MĚSTO CHRUDIM

Odbor správy majetku

Vyjádření k rekonstrukci překladiště ŽST. Chrudim – vybudování vodovodní a kanalizační přípojky směrem do ul. Čs. armády

PRÍLOHA č. 1 VÝKRESNÝ ZÁKRES

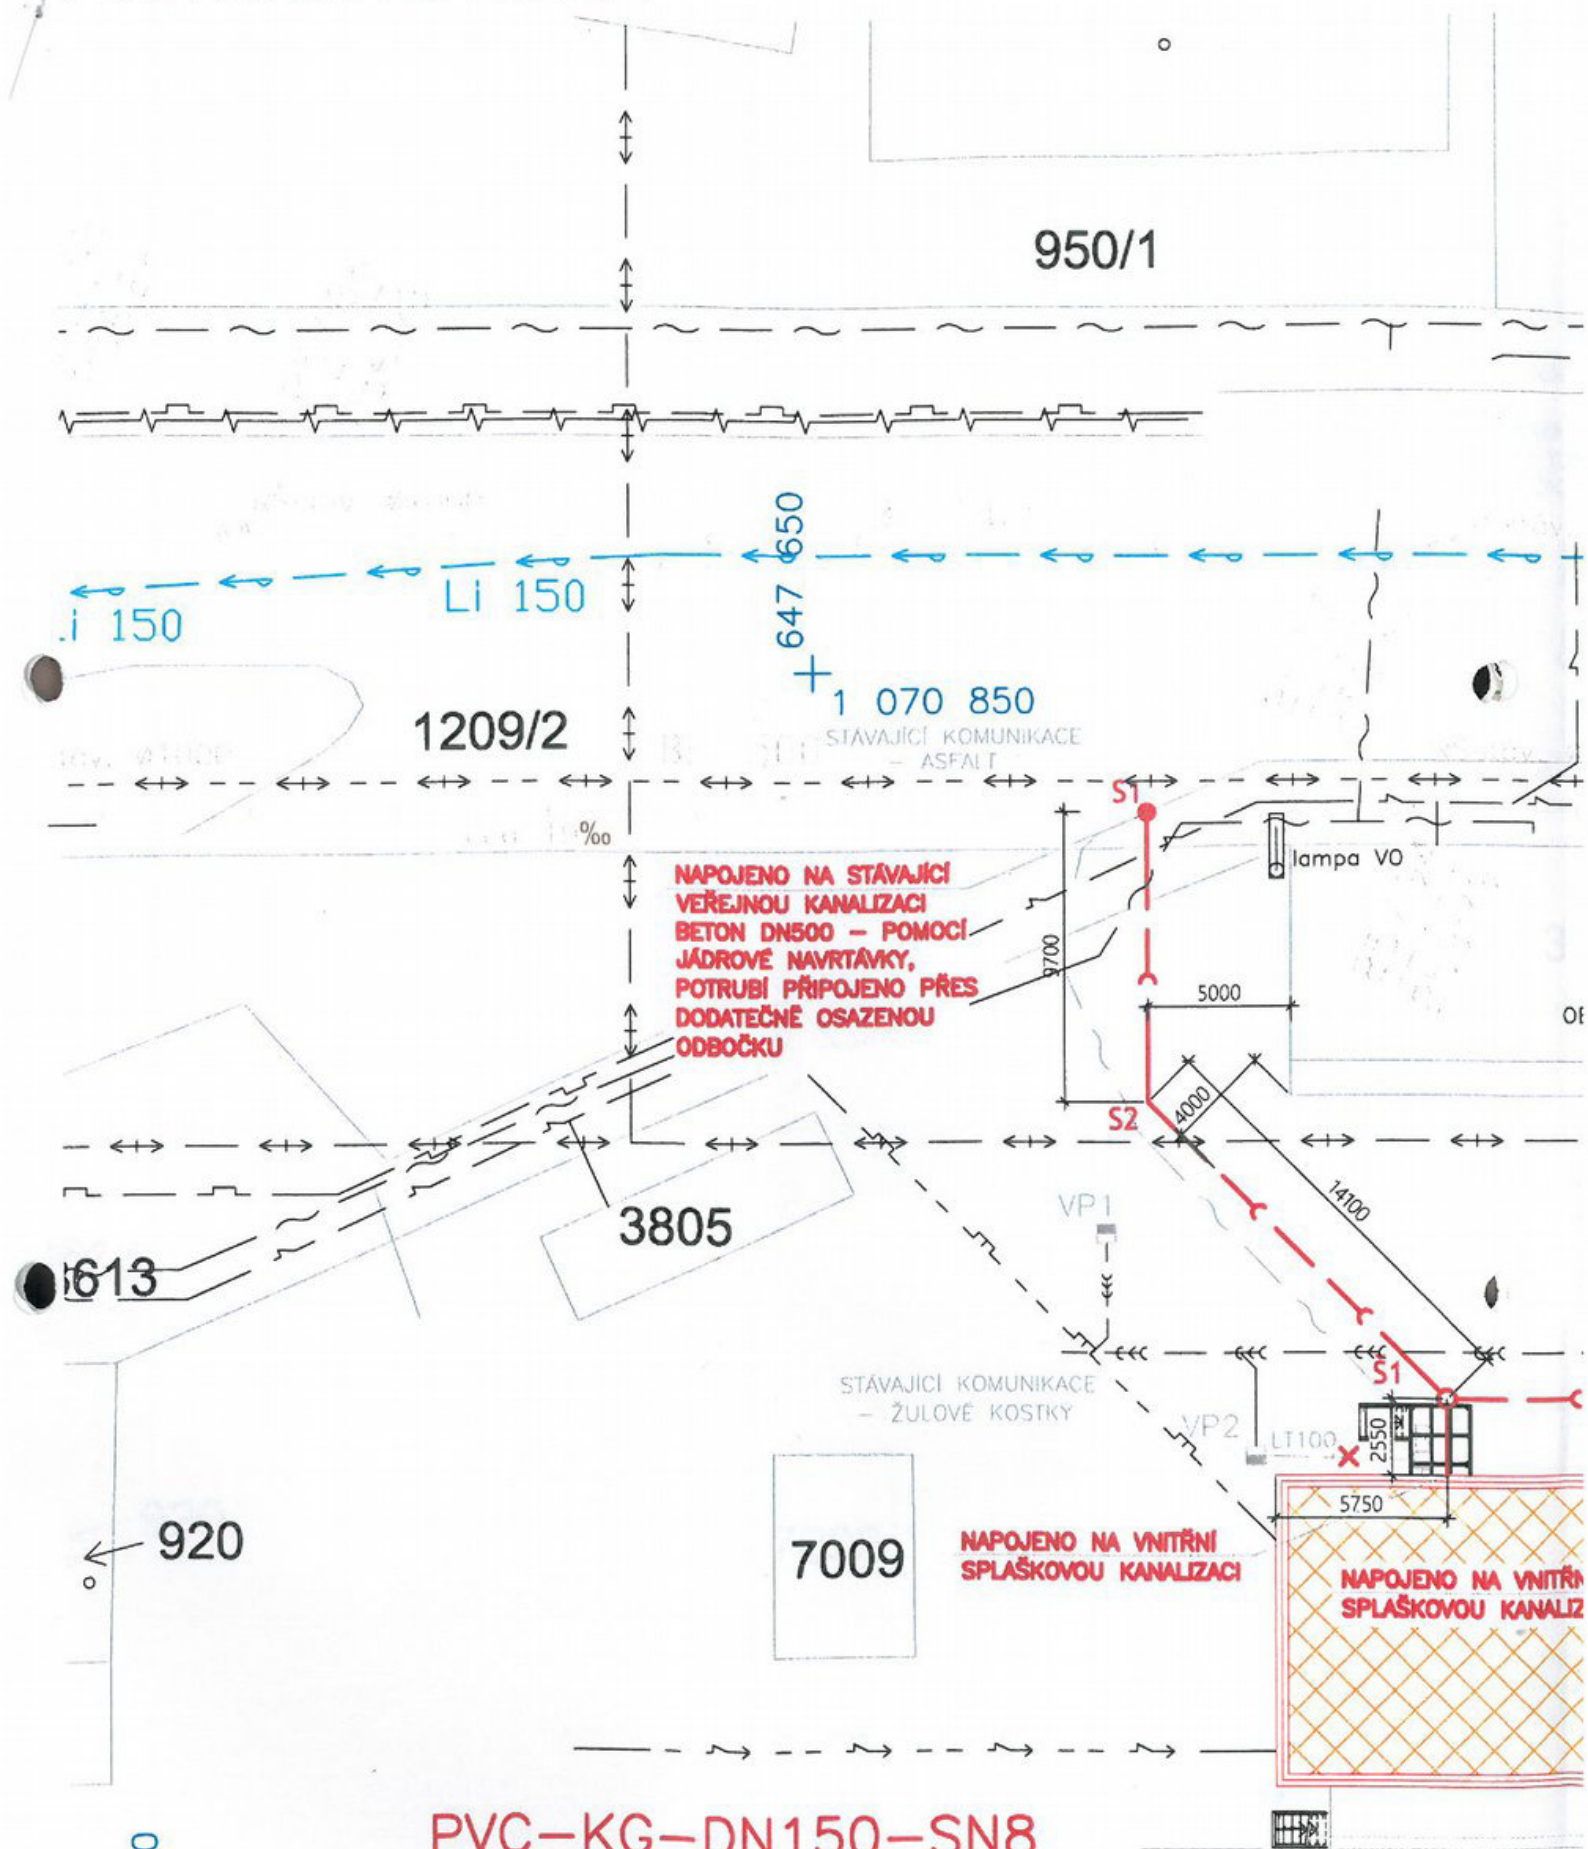
1. Stavba bude provedena v místě a v rozsahu dle předložené dokumentace.
2. **Veškerá šoupata a šachty budou sestavena tak, aby umožňovala výškové dorovnání do budoucí nivelety. Šoupata a šachty nesmí dále zasahovat do rozhraní nově navrhovaných ploch a do navrhovaných obrub, tj. musí být umístěny celou plochou v jednotné ploše.**

3. Kanalizační šachty budou osazeny poklopem 600/600 pro zadláždění žulovou dlažbou min. tl. 120mm
4. **Vedení vodovodní přípojky v úseku P1-P2 bude od objektu České pošty s.p., č.p. 143, vzdáleno tak, aby šoupě bylo umístěno mimo stávající retardér v ul. Čs. Armády, tj. min. cca 3 m rovnoběžně s budovou č.p. 143.**

7. Stávající části přípojek, které nebudou využity pro nové rozvody, budou odstraněny.
8. Trasa přípojek povede vždy v přímé linii a kolmo na osu komunikace, vyjma úseku Š1-Š2 na kanalizační přípoje a úseku P2-P3 na vodovodní přípoje, kde projektant kopíruje trasu danou polohou stávajícího sdělovacího kabelu.

TAIL ZÍDKY U PŮLKRUHOVÉHO PARKOVIŠTĚ - TYP 2
 TOVÁNY SKLDEBNÉ ROZMĚRY BLOKŮ! - TL. SPÁRY 4MM
 1:25

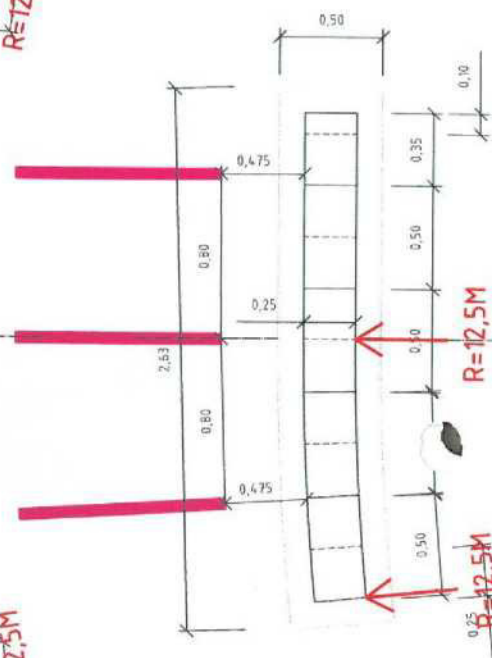
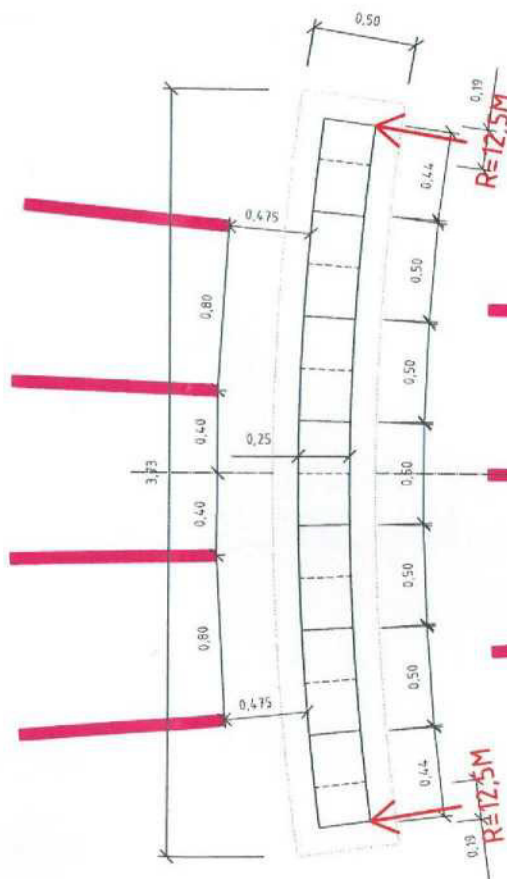
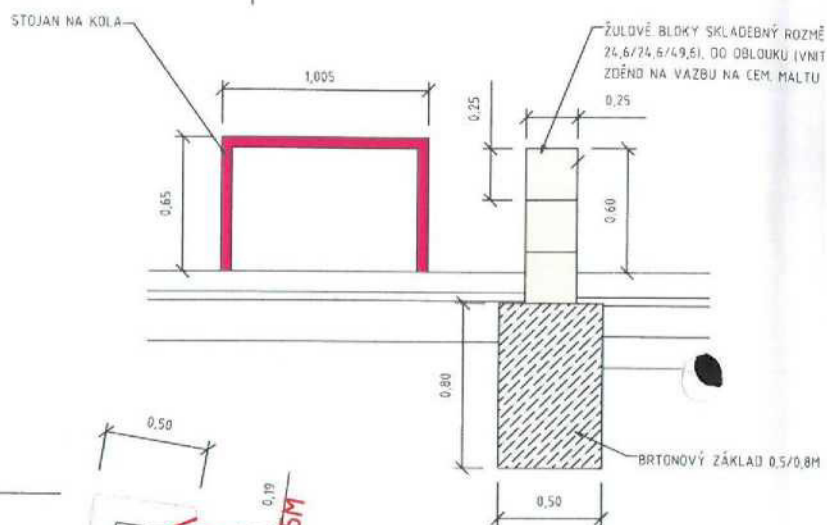
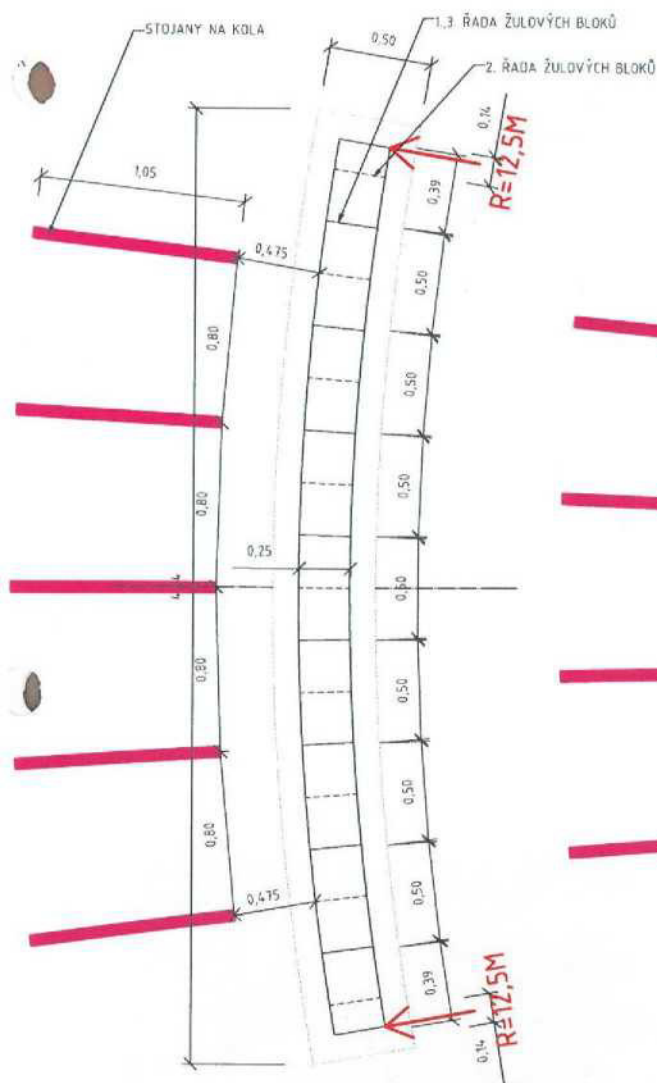
10. Hloubka krytí bude min. dle ČSN 73 6005, **v místě navrhovaných zděných zídek v půlkruhovém parkovišti však nebude menší než 1,3m.** Obsyp přípojek a skladba nově provedeného souvrství budou odpovídat odsouhlaseným vzorovým řezům rýhou, viz příloha. Zásah do komunikace musí být před záhozem odsouhlasen zástupcem Odboru investic, s ohledem na kontrolu minimální hloubky krytí.
